Avis délibéré
de la Mission régionale d'autorité environnementale d'Île-
de-France sur le projet d'aménagement d'une ligne de
transport en commun en site propre (TCSP) dénommée
« EVE » entre les gares d'Esbly et Val d'Europe (77) et sur la
mise en compatibilité du PLUi de Val d'Europe
Agglomération et du PLU de Montry (77)

N°MRAe 2021-1726
en date du 21 octobre 2021

Figure 5: Exemple de vue en coupe du projet avec le « périmètre opérationnel » du projet de TCSP en violet au centre (section Avenue Hergé) - E2, p. 96.

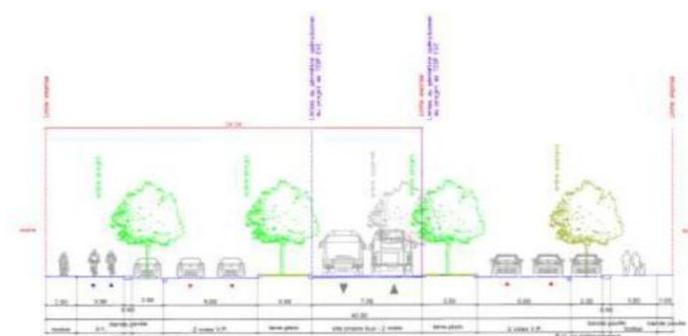
L'étude d'impact indique que le projet de TCSP EVE s'intègre pour partie sur des voiries existantes concernées par des projets de réaménagement routiers, engagés par l'aménageur EPAMarne/EPAFrance¹². Des emprises réservées pour les voies du TCSP y sont prévues. De même, il est prévu d'intégrer une partie de la piste cyclable du TCSP dans le projet de réaménagement des voies secondaires sur le secteur du « Triangle de Bellesmes ». Différents périmètres d'étude sont figurés sur les plans et coupes du projet (pièce E2) et sur le plan général des travaux (pièce D), dont la bande d'enquête publique préalable à la DUP (périmètre général des travaux ou PGT) et un « périmètre opérationnel », plus réduit, correspondant aux aménagements pris en charge par Île-de-France Mobilités dans le cadre du projet de TCSP (D, p. 3). D'une manière générale, sur les tronçons du TCSP concernés par les projets de doublement de voies, ce périmètre opérationnel est réduit aux emprises de la plateforme du TCSP et de ses bordures, ainsi qu'aux stations et aux carrefours devant être réaménagés pour le passage du TCSP (E2, p. 84, 94 ; Figure 5).

Pour la MRAe, compte tenu de l'imbrication de multiples périmètres d'étude et de projets, il est nécessaire que l'étude d'impact soit plus précise dans la description du projet et dans la justification de son périmètre, notamment au regard d'un état initial clair de la voirie existante.

À ce titre, il importe en premier lieu que l'étude d'impact identifie lisiblement les voies existantes conservées, les voies existantes éventuellement supprimées, les nouvelles voies prévues dans le cadre des projets d'aménagement routiers qui seront réalisées préalablement aux travaux du projet de TCSP par l'EPAMarne/EPAFrance et celles qui, le cas échéant, ne seront pas encore réalisées. Le périmètre du projet pour l'évaluation environnementale devra ensuite être justifié, la MRAe rappelant que l'ensemble des travaux et aménagements qui concourent à la réalisation du projet de TCSP sont à intégrer à ce périmètre (article L.122-1-III¹³).

Dès lors, si le réaménagement global de la voirie prévu dans le cadre des projets de doublements de voies est une condition nécessaire à la réalisation de la plateforme axiale centrale du TCSP, ces aménagements doivent être intégrés au périmètre du projet et leurs impacts pris en compte dans l'évaluation environnementale. Le maître d'ouvrage des éventuelles mesures d'évitement, de réduction ou de compensation des impacts liés aux opérations de doublement de voies, au sein desquelles le TCSP doit s'implanter, devra également être identifiée.

- présenter un résumé non technique plus synthétique ;
- caractériser précisément l'état initial des emprises routières sur lesquelles le projet de TCSP doit s'insérer, analyser l'articulation du projet de TCSP avec les projets d'aménagements routiers qui concernent les emprises du TCSP et justifier en conséquence le périmètre du projet au regard de son évaluation environnementale ;
- le cas échéant, préciser le maître d'ouvrage des mesures d'évitement, de réduction ou de compensation des impacts liés aux projets de doublement de voies, sur lesquelles le TCSP doit s'implanter.

Figure 6: Carte des projets urbains aux abords du projet de TCSP (E5, p. 386)

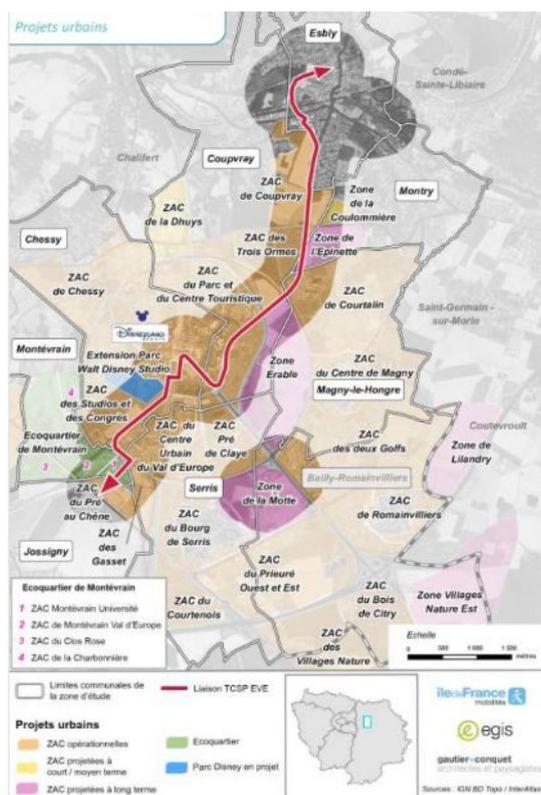
Les principaux projets avoisinants le tracé du TCSP sont listés et décrits de façon synthétique dans une partie dédiée de l'étude d'impact (E5, p. 345-356 - Figure 6). Les effets cumulés de ces projets sont regroupés par typologie de projet (projets urbains d'une part et projets routiers d'autre part) et analysés par thématiques environnementales, en phase travaux et en phase d'exploitation (E5, p. 357-367).
